OGGETTO: Residenze sanitarie assistenziali.
Vano ascensore/montalettighe antincendio.

Oggetto: POSTA CERTIFICATA: QUESITO SU MONTALETTIGHE UTILIZZABILI IN CASO DI INCENDIO

OGGETTO: Vano ascensore/montalettighe antincendio.
Richiedente : Studio Termotecnico Giarba-Berbenno (SO)

Esempio p.to 3.3 del DM 15/09/2005
esclusi i p.ti 7 e 8

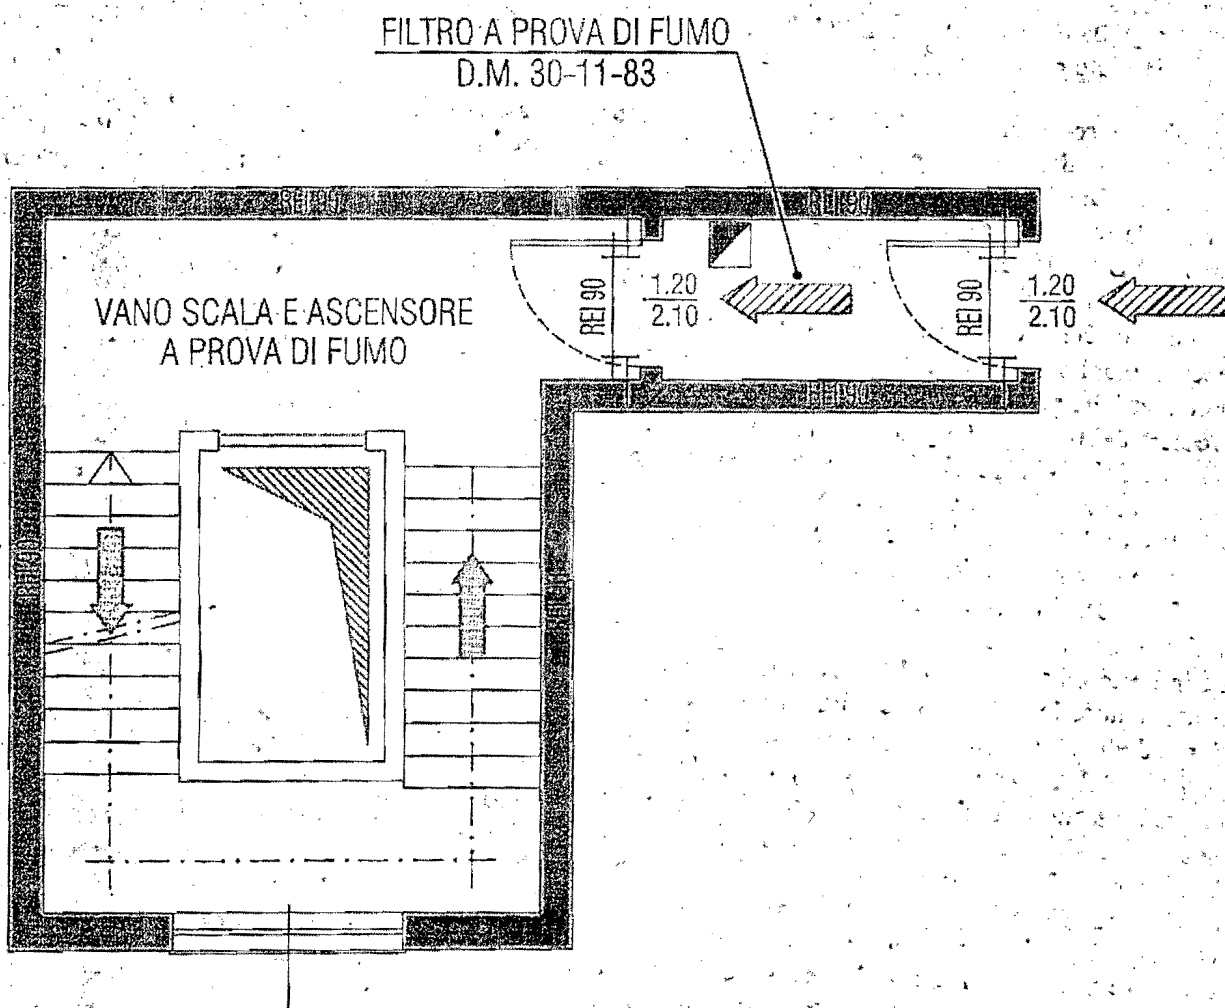
Buongiorno, sono un professionista antincendio e sto partecipando alla progettazione di diverse Residenze Sanitarie Assistite in diverse province Lombarde, ricadenti nelle attività di cui al p.to 68 del D.P.R. n° 151 del 01-08-201. Dai diversi Comandi Provinciali VVF, riceviamo diverse interpretazioni e discordanti fra di loro in merito alla realizzazione di impianti montalettighe utilizzabili in caso di incendio (p.to 3.6.1 del D.M. 18-09-2002 e p.to 7 del D.M. 15-09-2005). Con la presente pongo per tanto il seguente quesito: Il punto 3.3 del DM 15/09/2005 prevede che "... E' consentito che il filtro a prova di fumo sia unico per l'accesso sia alle scale che all'impianto di sollevamento, fatta eccezione per gli impianti di cui ai successivi punti 7 e 8" Intendo che, ad eccezione dei punti 7 e 8, il filtro a prova di fumo possa essere unico per vano scala e monta lettighe e che il monta lettighe possa essere interno al vano scala così come da esempio grafico allegato (All.1) ; La lettera circolare del 05/02/2008 prot. n° P157/4135 sott. 9 prevede che "...per i vani corsa per "ascensore antincendio" (punto 7 del DM 15/09/2005) deve essere previsto un filtro a prova di fumo dal quale sia possibile ACCEDERE O AL VANO SCALA, che costituisce un compartimento a se stante, O AL DISIMPEGNO AVENTE SUPERFICIE MINIMA IN PIANTA DI 5 MQ sul quale deve avvenire lo sbarco dell'ascensore e che può assolvere la funzione di spazio calmo. ove richiesto. Nel caso, invece, di vano corsa per "ascensore di soccorso" (punto 8 del DM 15/09/2005), si ritiene necessario che il filtro a prova di fumo mediante il quale si ha accesso alla scala sia indipendente da quello che conduce all'area dedicata su cui avviene lo sbarco dell'impianto di sollevamento...." Le indicazioni della circolare prevedono che in caso di montalettighe (p.to 7) il vano scala e l'area dedicata (5 mq) possono accedere dallo stesso filtro a prova di fumo, e che solamente in caso di ascensore di soccorso vano scala e l'area dedicata (5 mq) debbano essere serviti da due distinti filtri a prova di fumo. In allegato trasmetto tre esempi grafici: - All. 1 con comunicazione p.to 3.3 DM 15/09/2005 - All. 2 interpretazione fatta da alcuni comandi; - All. 3 interpretazione fatta da altro comando ; Viste le diverse interpretazioni chiedo un Vostro parere autentico. In attesa di positivo cenno di risposta colgo l'occasione per porgere distinti e cordiali saluti. Cesare Giarba
